Připomínky k Technicko-ekonomické studii stavby „Změna trakční soustavy na AC 25 kV, 50 Hz v úseku Nedakonice – Říkovice“

SEE OŘ Ostrava se nebrání koncepci přechodu ze stejnosměrné trakce 3kV na střídavou trakci 25kV. Jedná se však o zásadní změnu koncepce v napájení trakce, zvláště pak při použití měničové techniky, která není v takovémto rozsahu nikde nasazena. V souvislosti s tímto vyvstává obrovské množství dotazů a nejasností technického a obchodně organizačního charakteru a ty nám nebyly objasněny.

Křivka typické účinnosti měniče.

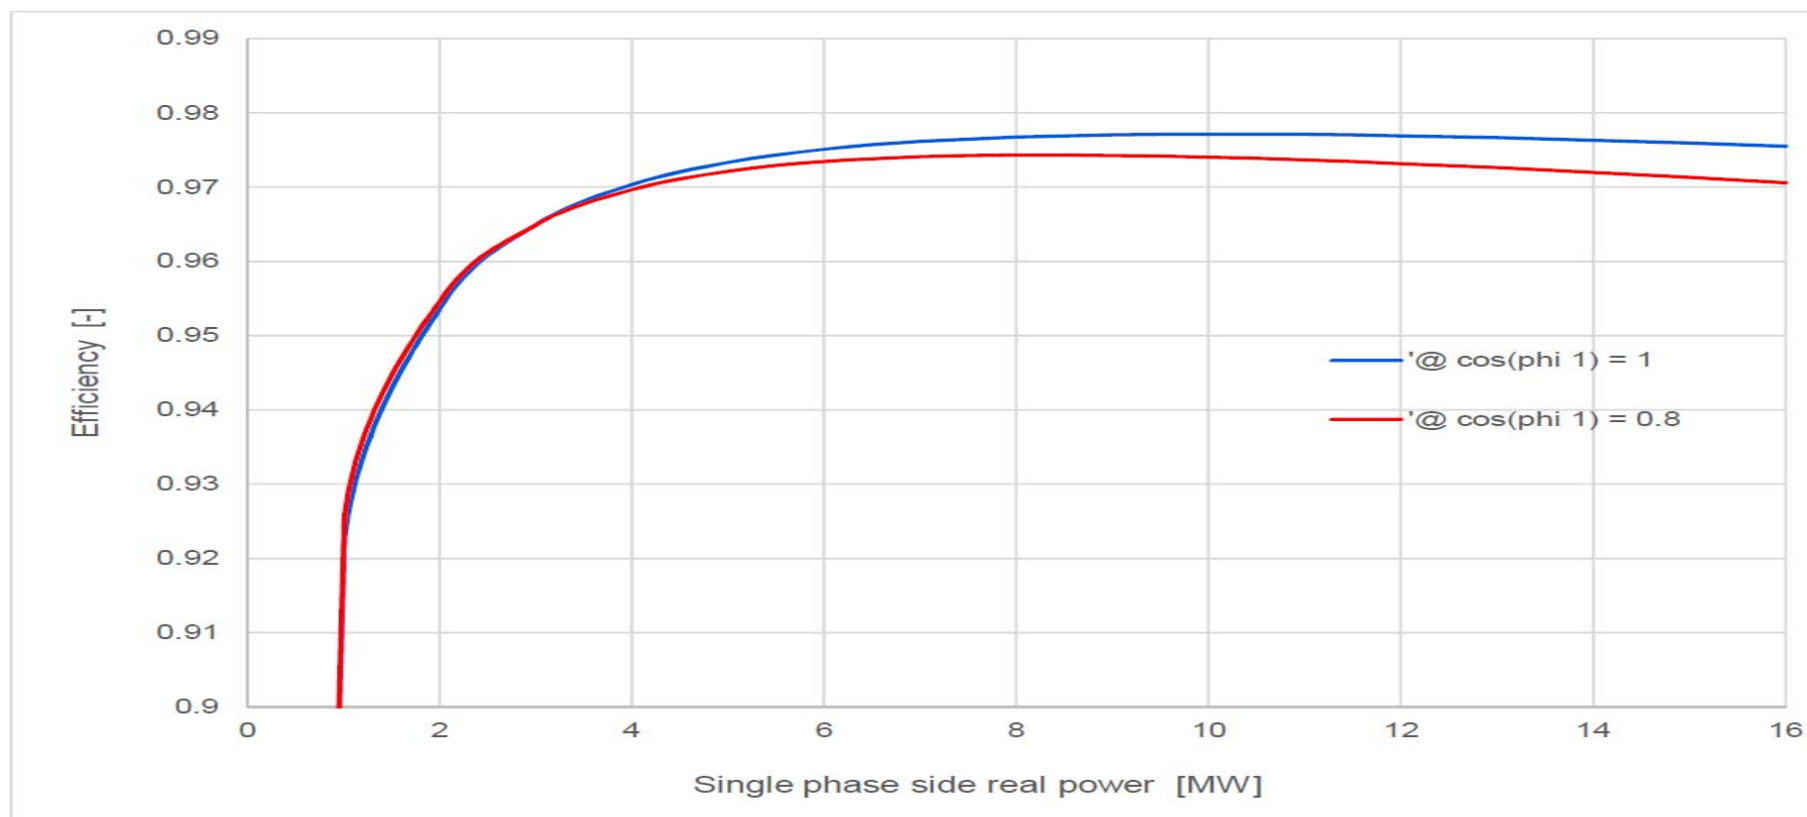
- Ve studii se počítá s vysokou účinností frekvenčního měniče, který je ale pouze při jmenovitém výkonu. Vzhledem k tomu, že frekvenční měnič není možné přetěžovat jako transformátory, jsou frekvenční měniče navrženy na dvojnásobek až trojnásobek jmenovitého výkonu stejnosměrných trakčních měnících. Tímto větší měnič znamená větší ztráty naprázdno. Požadujeme doložit závislost účinnosti (ztrát) na odebíraném výkonu v celém rozsahu výkonového zatížení měniče a dále požadujeme doložit ztráty celého napájecího systému v reálném odběrovém celodenním diagramu.

Právě pro docílení vysoké účinnosti trakčních napájecích stanic je volena technologie měničových trakčních napájecích stanic (SFC) s vysokonapěťovými multilevel IGB spínači, která se vyznačuje extrémně vysokou účinností (přes 98 %) a velmi plochým průběhem účinnosti (již při 10 % zatížení dosahuje účinnost cca 95 %) v důsledku velmi nízkých ztrát naprázdno. Dvoustranným napájením je docílena nejvyšší možná účinnost trakčního vedení. U tradičních trakčních napájecích stanic s jednofázovými transformátory je jejich výkonová přetížitelnost v praxi nevyužitelná, neboť je provázena velkým poklesem napětí, který vede k nesplnění požadavku TSI ENE (respektive ČSN EN 50 388) na kvalitu napájení. Závislost ztrát na velikosti výkonu je přiložena v závěru odpovědi.
